LED 單元規格變更通知

SLD24 型/SLD96 型 SLD 系列 LED 方形指示燈

茲因SLD系列方形指示燈的LED單元規格有所變更，特此通知。

SLD96 型

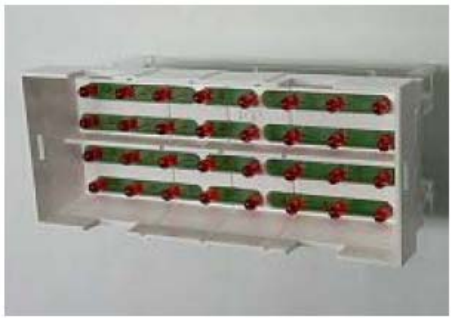
- SLD24 型／SLD96 型 方形指示燈中所使用的 LED 元件變更爲高輝度的 Super LED 元件，追求更高的輝度及省能源化(跟現行品相比，約減少 45~62%)。
- 伴隨著 LED 元件的高輝度化，廢止燈罩框內側的白色塗裝。
- 其他規格均無變更。
